国立研究開発法人日本原子力研究開発機構大洗研究所（南地区）

原子炉設置変更許可申請書（高速実験炉原子炉施設の変更）の本文及び添付書類の一部補正（第4回）の新旧対比表

第 8. 3. 2 図(7) 火砕物密度流の到達可能性範囲 (磐梯山)

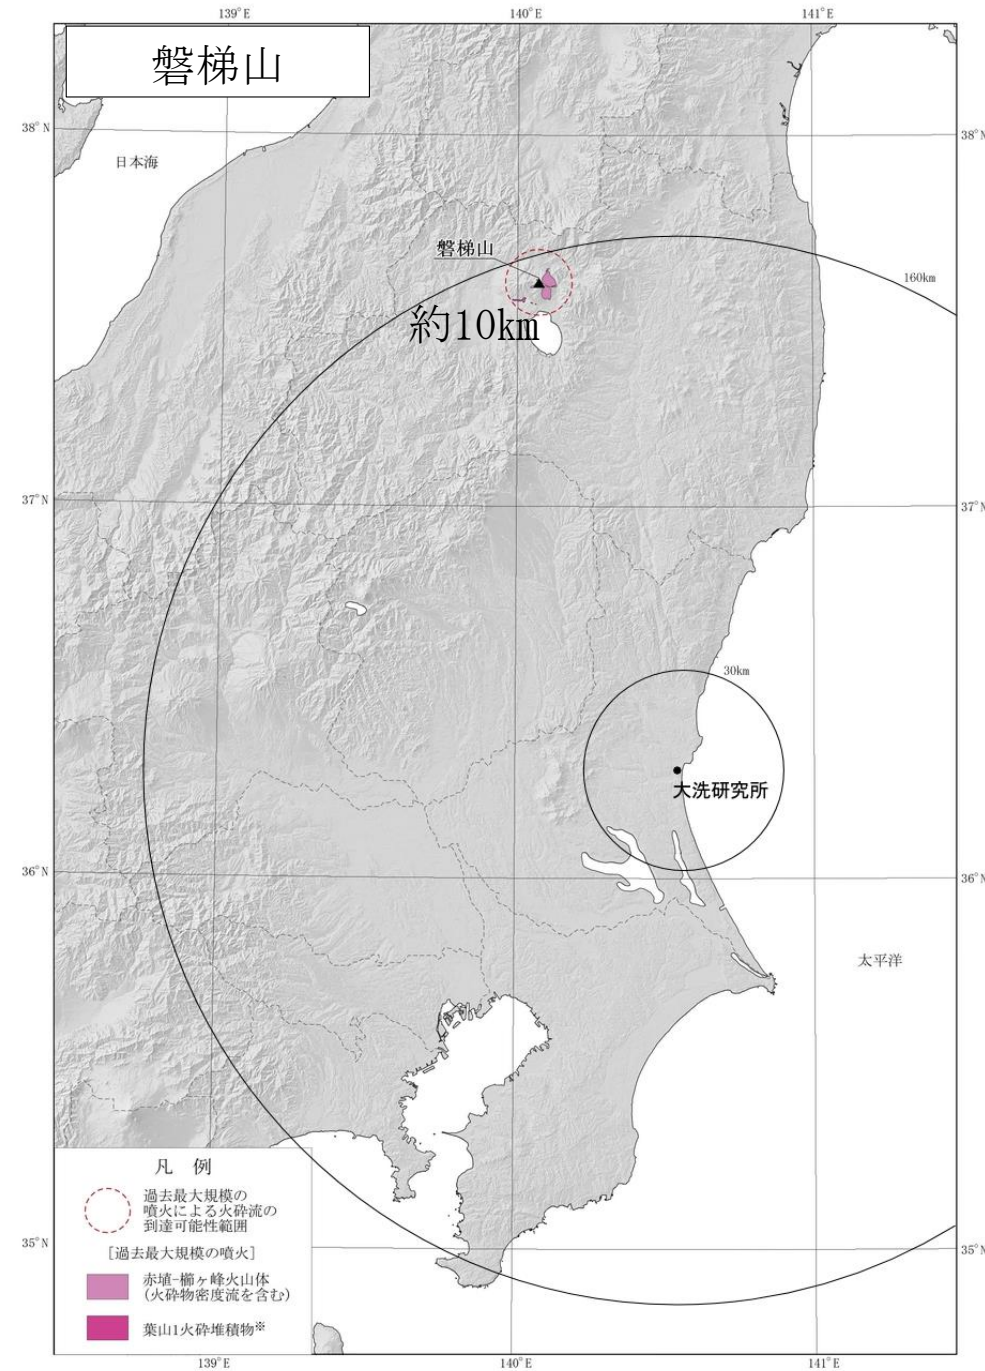
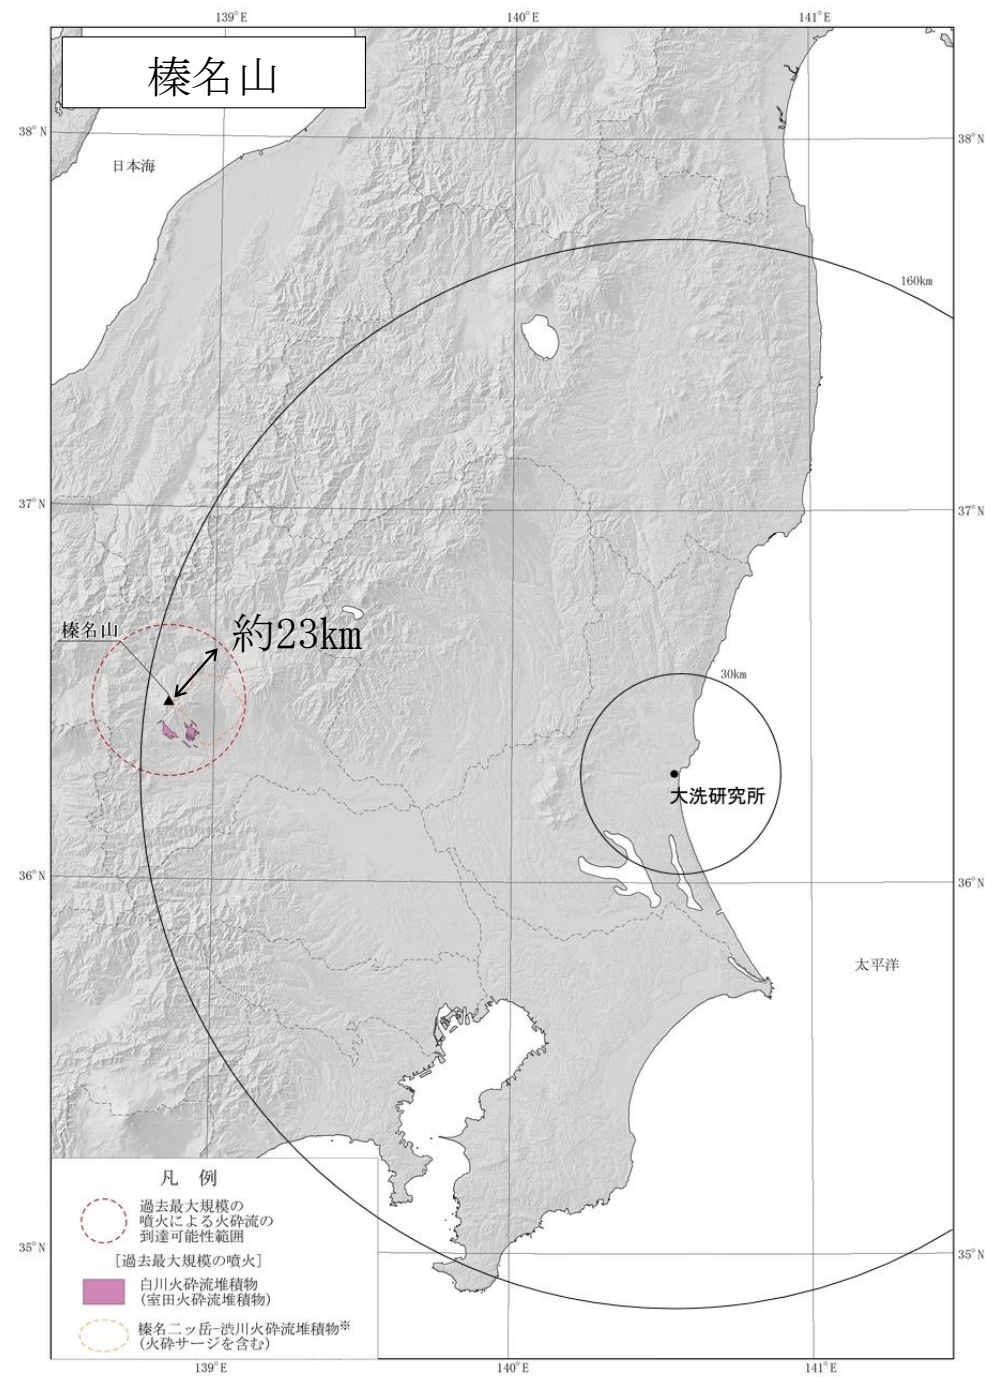
山元 (2011) <sup>(87)</sup>, 山元・須藤(1996) <sup>(88)</sup>, 小荒井他(1995) <sup>(89)</sup> に基づき作成  
 ※葉山1火砕流は過去最大規模の噴火ではないが、到達距離としては最大であるため併記した

山元 (2011) <sup>(88)</sup>, 山元・須藤(1996) <sup>(89)</sup>, 小荒井他(1995) <sup>(90)</sup> に基づき作成  
 ※葉山1火砕流は過去最大規模の噴火ではないが、到達距離としては最大であるため併記した

第 8. 3. 2 図(8) 火砕物密度流の到達可能性範囲 (榛名山)

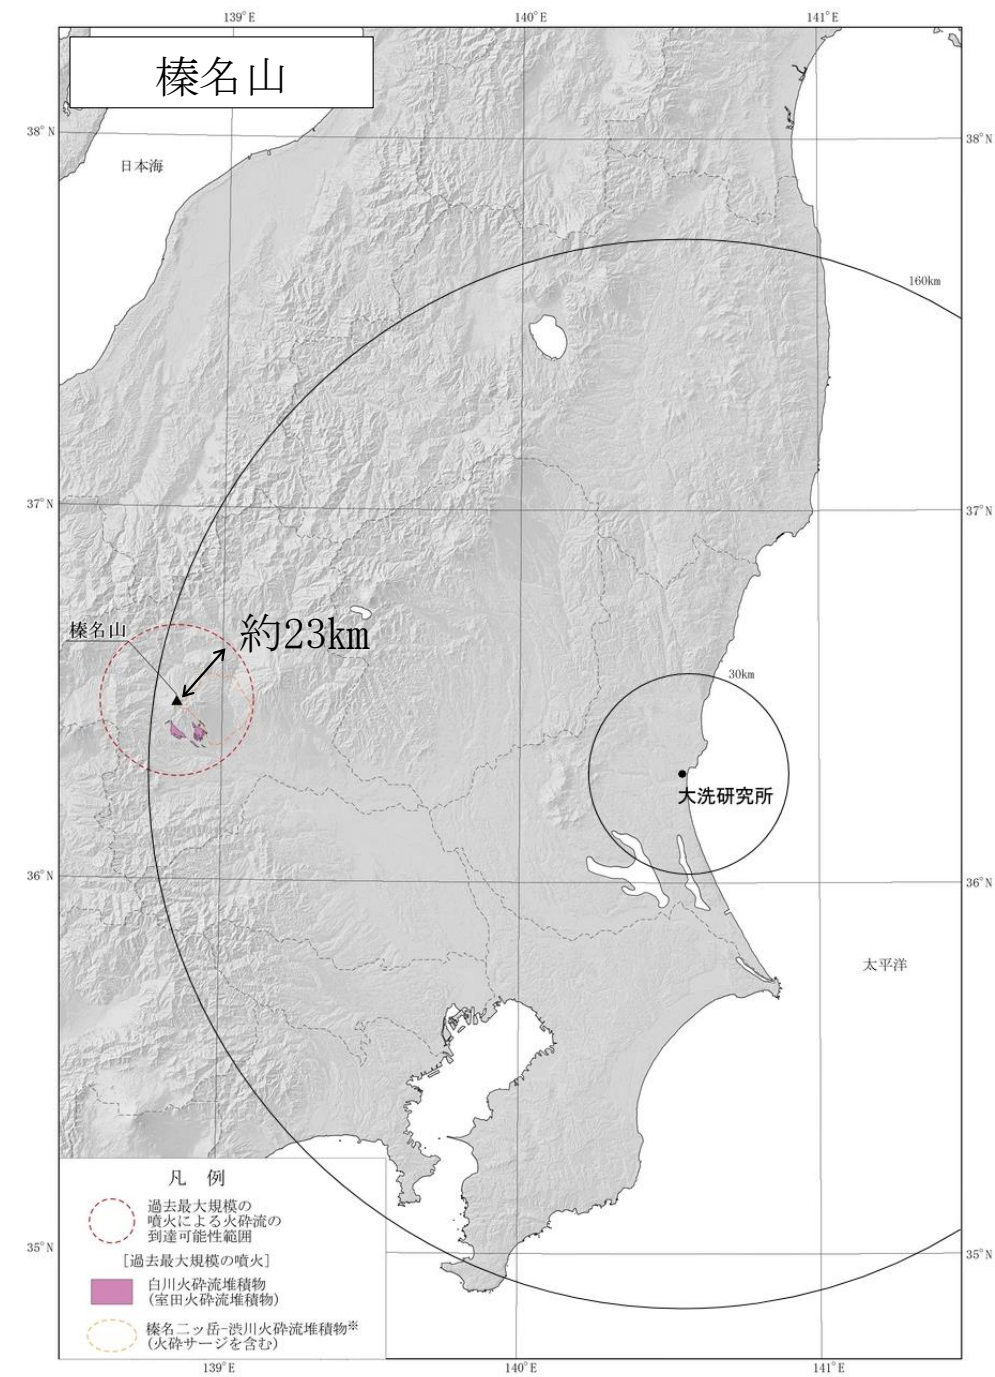
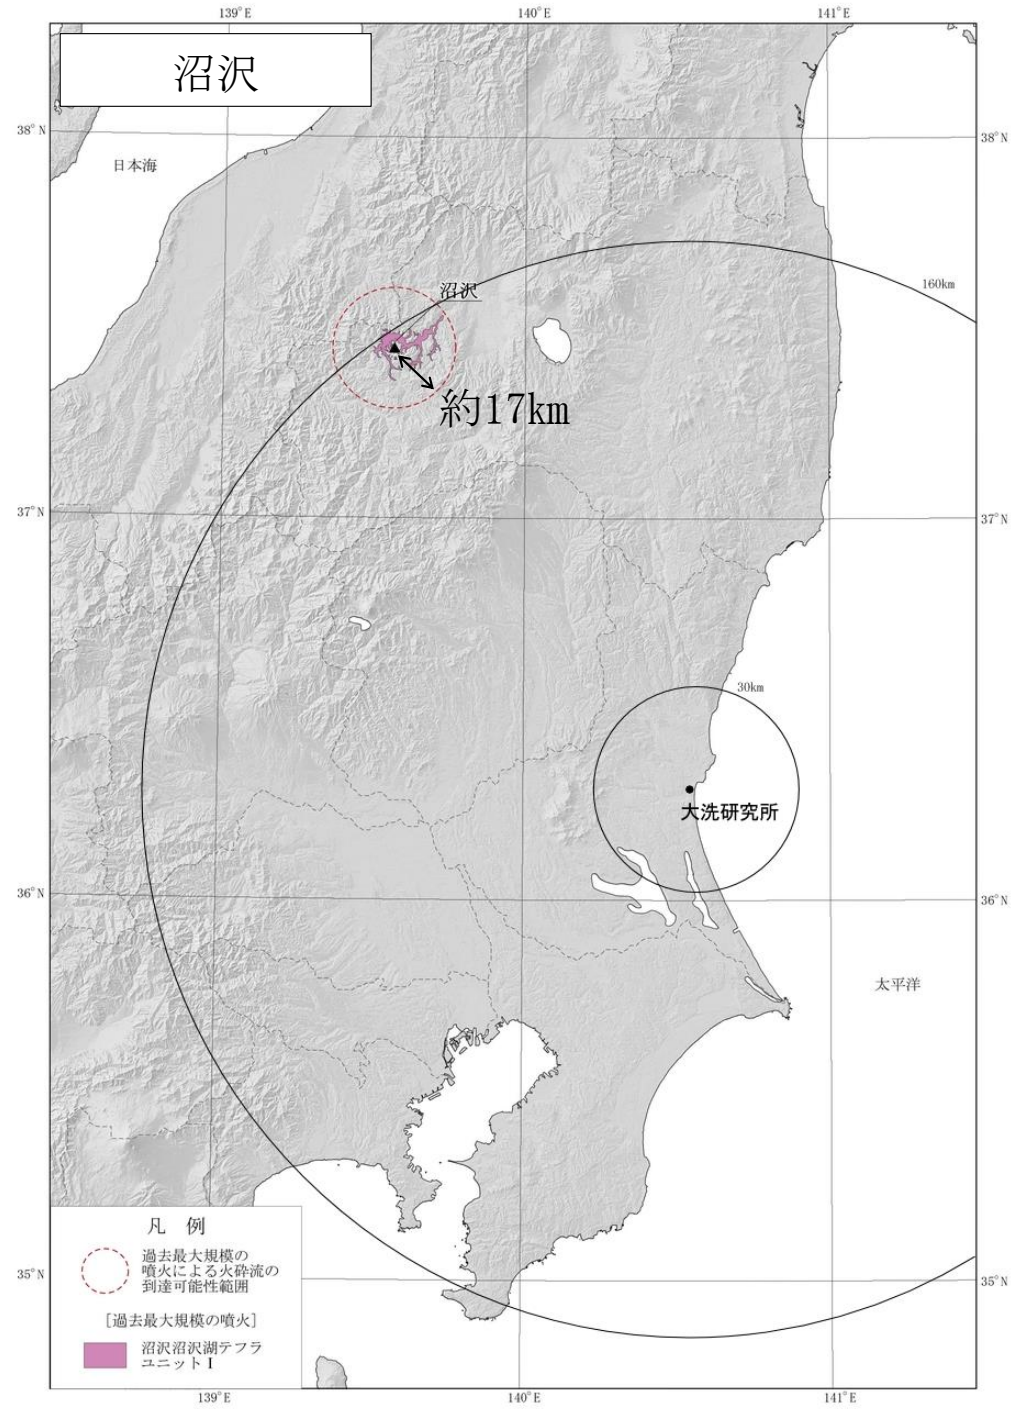
大森編(1986)<sup>(23)</sup>，早田(1989)<sup>(90)</sup>に基づき作成  
 ※榛名ニッ岳-渋川火砕流堆積物 (火砕サージを含む) は過去最大規模の噴火ではないが、到達距離としては最大であるため併記した

大森編(1986)<sup>(23)</sup>，早田(1989)<sup>(91)</sup>に基づき作成  
 ※榛名ニッ岳-渋川火砕流堆積物 (火砕サージを含む) は過去最大規模の噴火ではないが、到達距離としては最大であるため併記した

第 8.3.2 図(10) 火砕物密度流の到達可能性範囲 (沼沢)

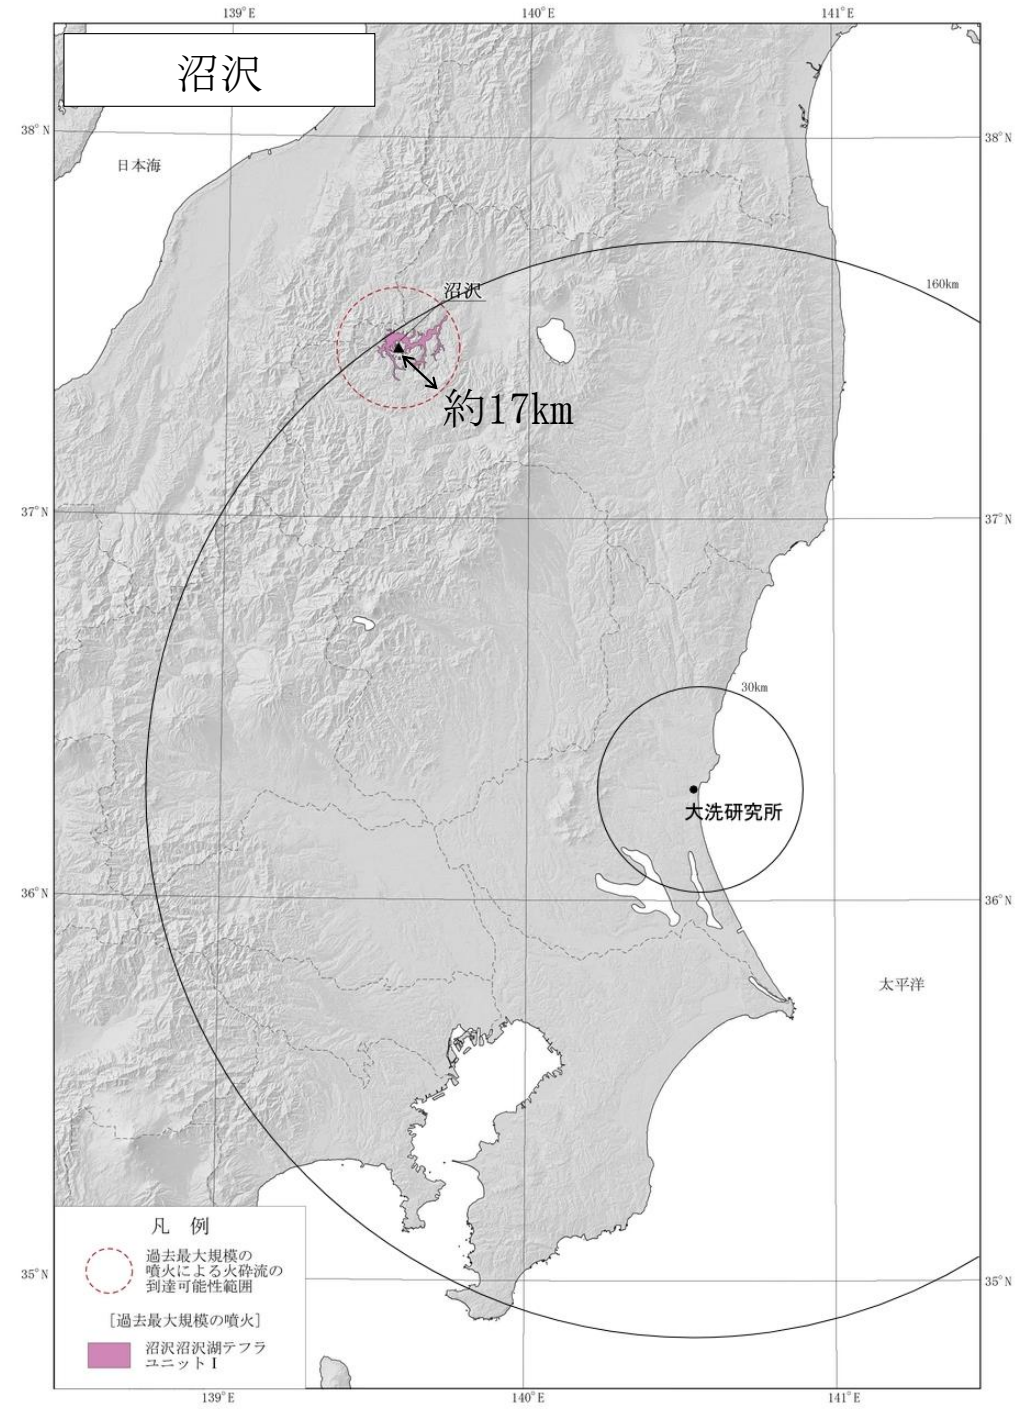
山元(2003)<sup>(48)</sup>, 山元・長谷部(2014)<sup>(91)</sup>に基づき作成

山元(2003)<sup>(48)</sup>, 山元・長谷部(2014)<sup>(92)</sup>に基づき作成

第 5.8.1 図 1次アルゴンガス系系統図

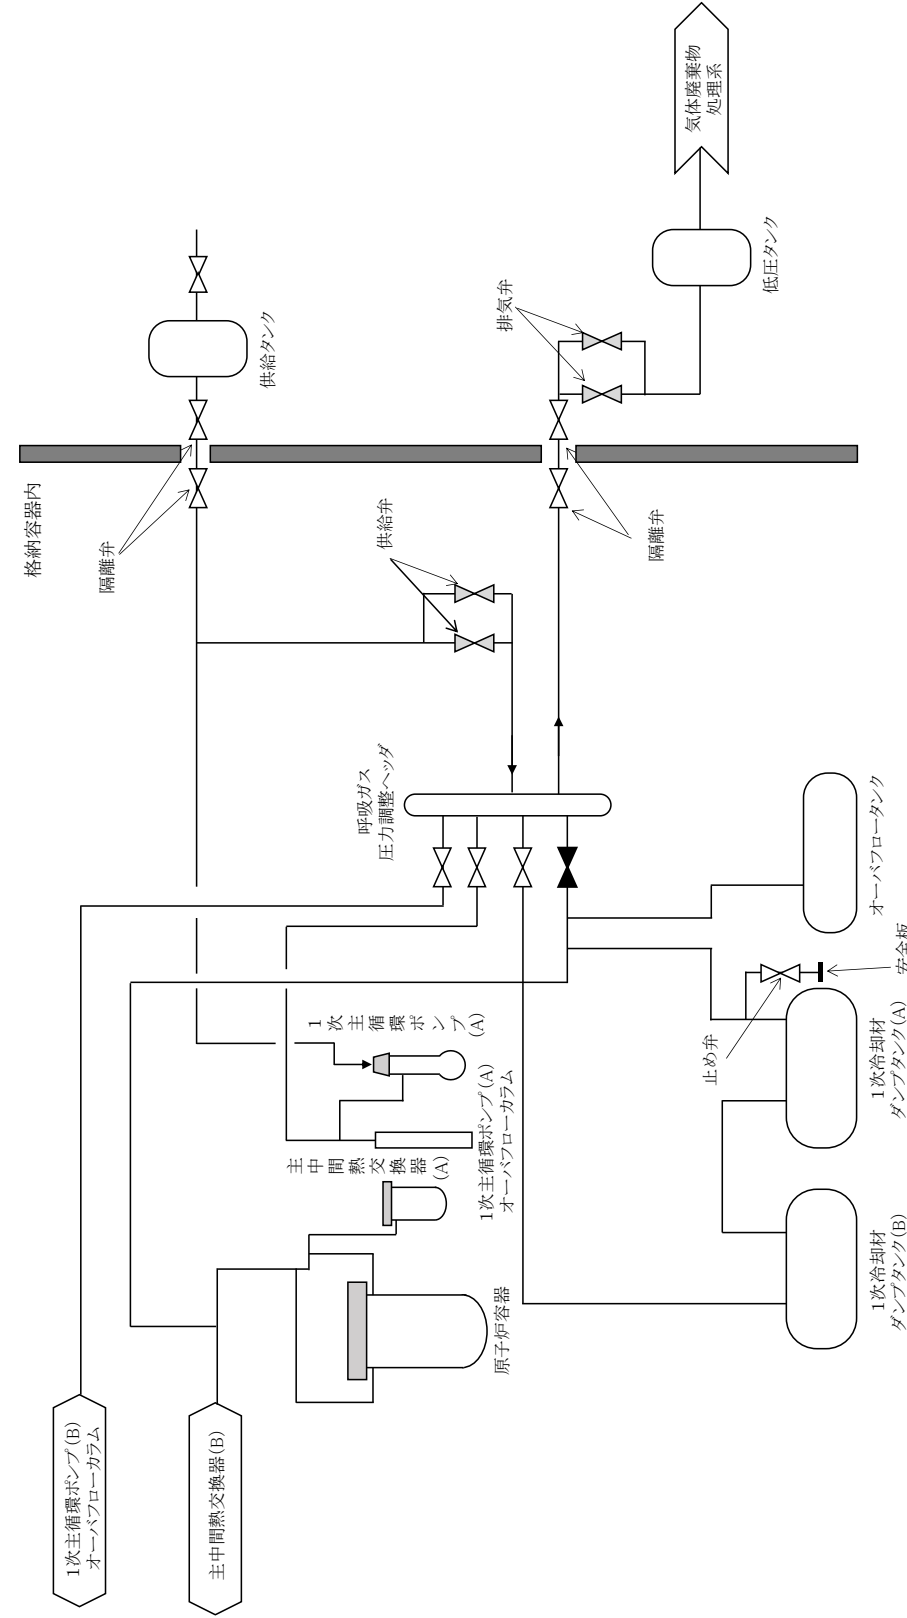
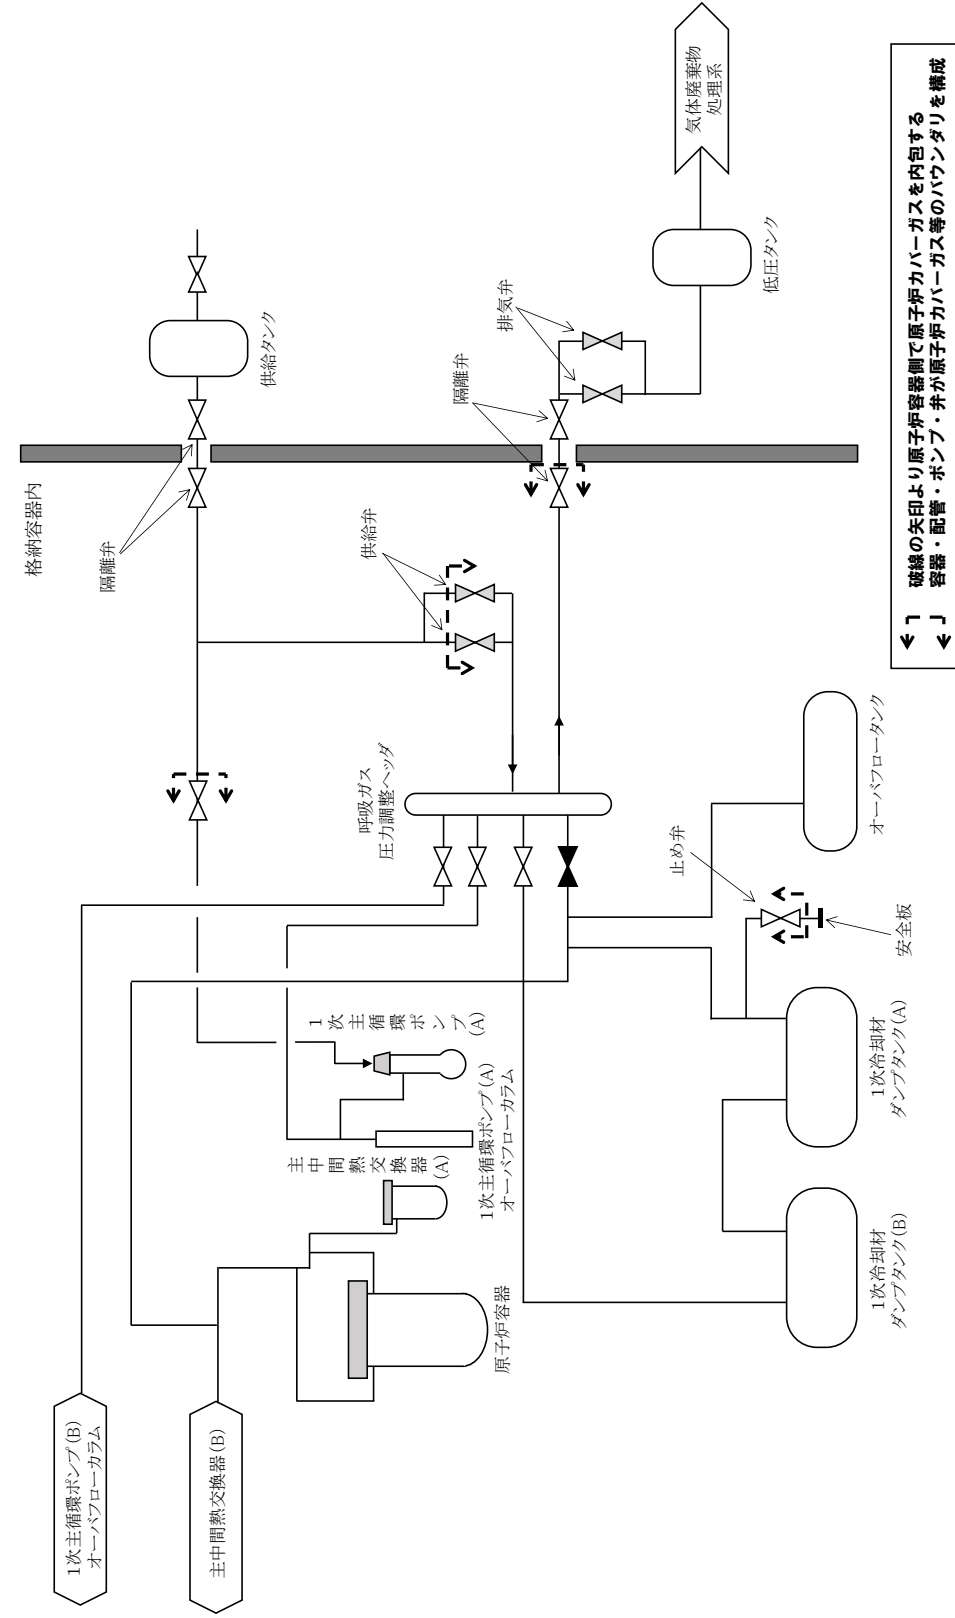
変更前 (2023. 2. 22 付補正)	変更後
<p>第 5. 5. 1 図 (省略)</p> <p>5. 6 ~ 5. 7 (省略)</p> <p>5. 8 アルゴンガス設備</p> <p>原子炉施設には、原子炉容器、1次主冷却系、2次主冷却系及びその他設備における冷却材の自由液面のカバーガスとしてアルゴンガスを供給等するためのアルゴンガス設備を設ける。アルゴンガス設備は、1次アルゴンガス系及び2次アルゴンガス系等から構成する。なお、アルゴンガスは、カバーガスとして供給される他に、シールガス及びパージガスとしても使用される。</p> <p>(1) 1次アルゴンガス系</p> <p>1次アルゴンガス系は、1次主冷却系等に必要なアルゴンガスを供給するための設備であり、供給タンク、呼吸ガス圧力調整ヘッド、低圧タンク及び真空ポンプ等から構成する(第5.8.1図参照)。1次主冷却系等のカバーガスの圧力は、通常運転時において、格納容器内の圧力に対して微正圧に制御される。1次主冷却系等のカバーガスは、呼吸ガス圧力調整ヘッドと連通しており、呼吸ガス圧力調整ヘッドは、供給タンク及び低圧タンクに接続される。これらの構成機器、配管のうち、ナトリウムが到達する可能性がある主な配管及び呼吸ガス圧力調整ヘッド等はステンレス鋼を用い、その他の供給タンク及び低圧タンク等には炭素鋼を用いる。カバーガスの圧力は、冷却材の温度変化により変動するため、呼吸ガス圧力調整ヘッド等に圧力計を設置して監視し、圧力が上昇した際には、呼吸ガス圧力調整ヘッドより低圧タンクにアルゴンガスを排気することで、圧力が低下した際には、供給タンクより呼吸ガス圧力調整ヘッドにアルゴンガスを供給することで、カバーガスの圧力を定められた範囲内(約0.2~約1.0kPa[gage])に制御する。また、この圧力計によりカバーガスの圧力を監視するとともに、圧力が低下した際の供給弁の「開」動作の頻度を中央制御室の制御盤の動作信号により監視することで、原子炉カバーガス等のバウンダリからの原子炉カバーガスの漏えいを検出する。なお、低圧タンクに排気されたアルゴンガスは、必要の都度、気体廃棄物処理設備に排出される。また、供給タンクのアルゴンガスは、回転プラグのシールガスや核燃料物質取扱設備のパージガスとしても使用される。真空ポンプは、ナトリウムの初期充填時に原子炉容器や1次主冷却系等の内部空気を排出するために用いられるものである。</p> <p>多量の放射性物質等を放出する事故等時</p> <p>多量の放射性物質等を放出する事故のうち、原子炉容器液位確保機能喪失による崩壊熱除去機能喪失又は交流動力電源が存在し、かつ原子炉容器液位が確保された状態での崩壊熱除去機能喪失事象により炉心が著しく損傷し、原子炉冷却材ナトリウムの蒸発により、主中間熱交換器及び補助中間熱交換器の原子炉冷却材バウンダリ(1次・2次境界)が過圧されることを防止するため、1次アルゴンガス系に、圧力が約10kPaまで上昇した場合に、受動的に開放する安全板を整備する(第5.8.1図参照)。</p>	<p><u>する設計とする。</u></p> <p>第 5. 5. 1 図 (変更なし)</p> <p>5. 6 ~ 5. 7 (変更なし)</p> <p>5. 8 アルゴンガス設備</p> <p>原子炉施設には、原子炉容器、1次主冷却系、2次主冷却系及びその他設備における冷却材の自由液面のカバーガスとしてアルゴンガスを供給等するためのアルゴンガス設備を設ける。アルゴンガス設備は、1次アルゴンガス系及び2次アルゴンガス系等から構成する。なお、アルゴンガスは、カバーガスとして供給される他に、シールガス及びパージガスとしても使用される。</p> <p>(1) 1次アルゴンガス系</p> <p>1次アルゴンガス系は、1次主冷却系等に必要なアルゴンガスを供給するための設備であり、供給タンク、呼吸ガス圧力調整ヘッド、低圧タンク及び真空ポンプ等から構成する(第5.8.1図参照)。1次主冷却系等のカバーガスの圧力は、通常運転時において、格納容器内の圧力に対して微正圧に制御される。1次主冷却系等のカバーガスは、呼吸ガス圧力調整ヘッドと連通しており、呼吸ガス圧力調整ヘッドは、供給タンク及び低圧タンクに接続される。これらの構成機器、配管のうち、ナトリウムが到達する可能性がある主な配管及び呼吸ガス圧力調整ヘッド等はステンレス鋼を用い、その他の供給タンク及び低圧タンク等には炭素鋼を用いる。カバーガスの圧力は、冷却材の温度変化により変動するため、呼吸ガス圧力調整ヘッド等に圧力計を設置して監視し、圧力が上昇した際には、呼吸ガス圧力調整ヘッドより低圧タンクにアルゴンガスを排気することで、圧力が低下した際には、供給タンクより呼吸ガス圧力調整ヘッドにアルゴンガスを供給することで、カバーガスの圧力を定められた範囲内(約0.2~約1.0kPa[gage])に制御する。また、この圧力計によりカバーガスの圧力を監視するとともに、圧力が低下した際の供給弁の「開」動作の頻度を中央制御室の制御盤の動作信号により監視することで、原子炉カバーガス等のバウンダリからの原子炉カバーガスの漏えいを検出する。なお、低圧タンクに排気されたアルゴンガスは、必要の都度、気体廃棄物処理設備に排出される。また、供給タンクのアルゴンガスは、回転プラグのシールガスや核燃料物質取扱設備のパージガスとしても使用される。真空ポンプは、ナトリウムの初期充填時に原子炉容器や1次主冷却系等の内部空気を排出するために用いられるものである。</p> <p>多量の放射性物質等を放出する事故等時</p> <p>多量の放射性物質等を放出する事故のうち、原子炉容器液位確保機能喪失による崩壊熱除去機能喪失又は交流動力電源が存在し、かつ原子炉容器液位が確保された状態での崩壊熱除去機能喪失事象により炉心が著しく損傷し、原子炉冷却材ナトリウムの蒸発により、主中間熱交換器及び補助中間熱交換器の原子炉冷却材バウンダリ(1次・2次境界)が過圧されることを防止するため、1次アルゴンガス系に、圧力が約10kPaまで上昇した場合に、受動的に開放する安全板を整備する(第5.8.1図参照)。<u>なお、安全板までの1次アルゴンガス系配管部等に</u></p>

変更前 (2023. 2. 22 付補正)	変更後
<p>(2) 2次アルゴンガス系 (省略)</p>	<p><u>は、ヒータを設置し、ナトリウムの凝固による閉塞を防止する。</u></p> <p>(2) 2次アルゴンガス系 (変更なし)</p>
